小型トラック その他の装置（メータークラスター）のリコールについて

（届出日：令和 6年12月12日、作業開始日：令和 6年12月13日）

リコール番号 5596

改善箇所説明図

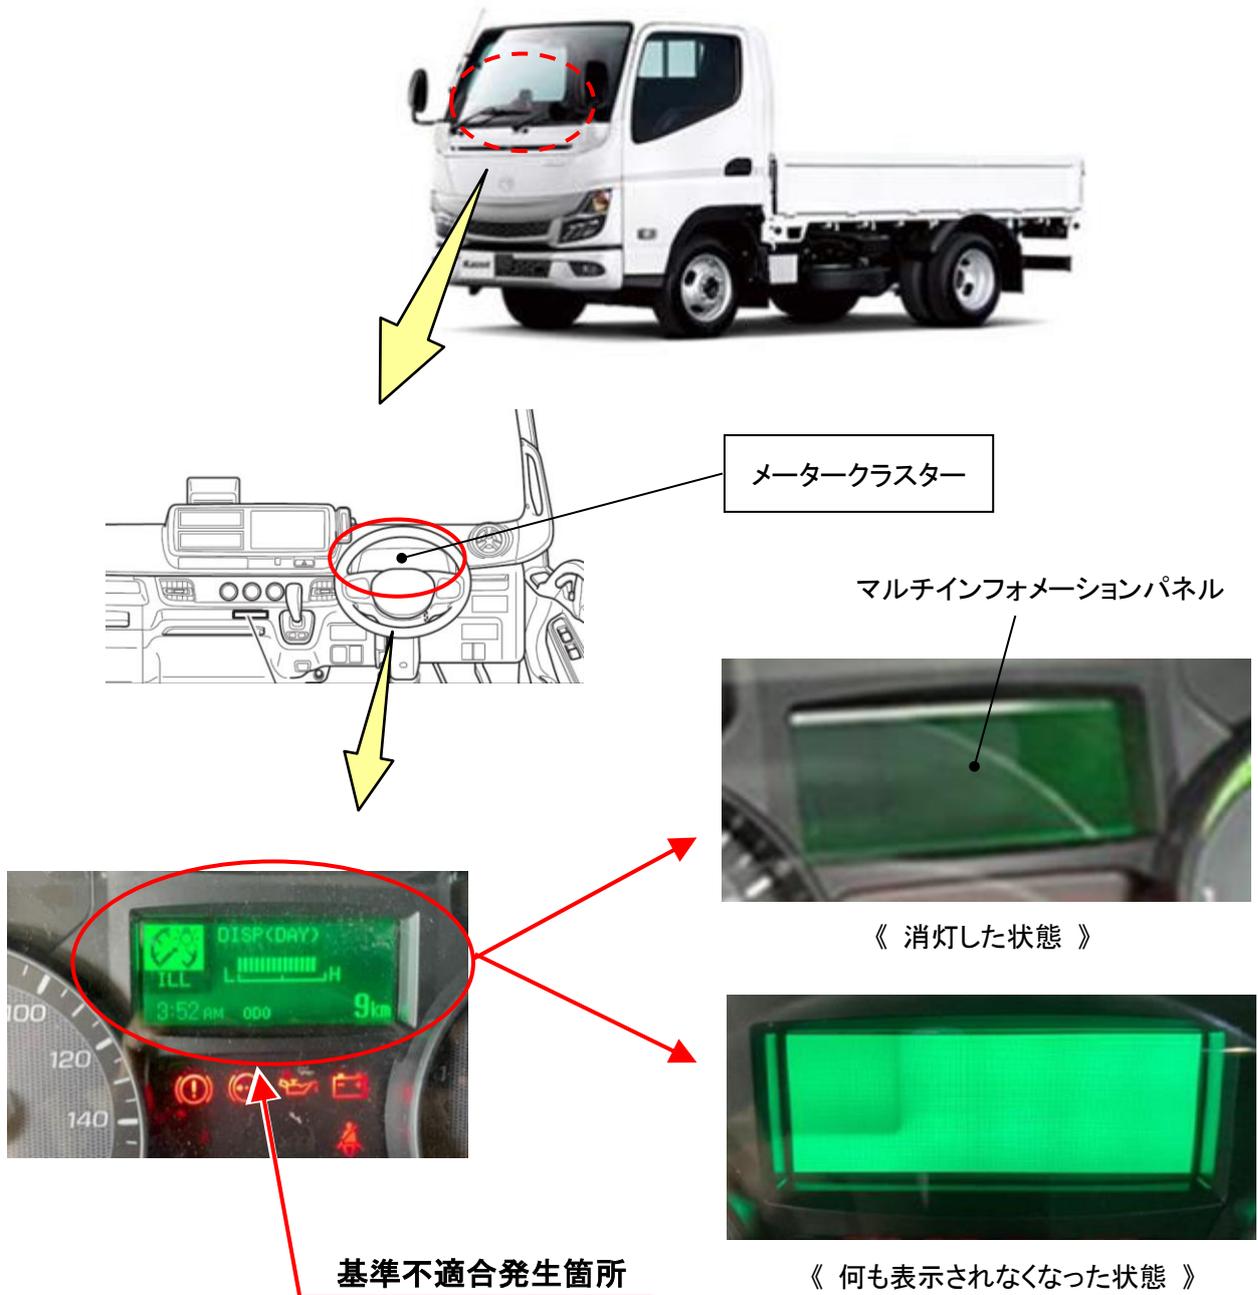
トラックのメータークラスターにおいて、ソフトウェアが不適切なため、マルチインフォメーションパネルが突然消灯する、または何も表示されなくなるおそれがある。そのため、走行距離を確認できなくなる。

全車両、メータークラスターのソフトウェアを点検し、不具合品の場合は対策品のソフトウェアに書き換える。

注：□は、ソフトウェアが不具合品の場合に対策品と書き換える部品を示す。

識別：作業完了車には、運転席下側の診断ツール接続コネクタ付近に白色ペイントを塗布する。
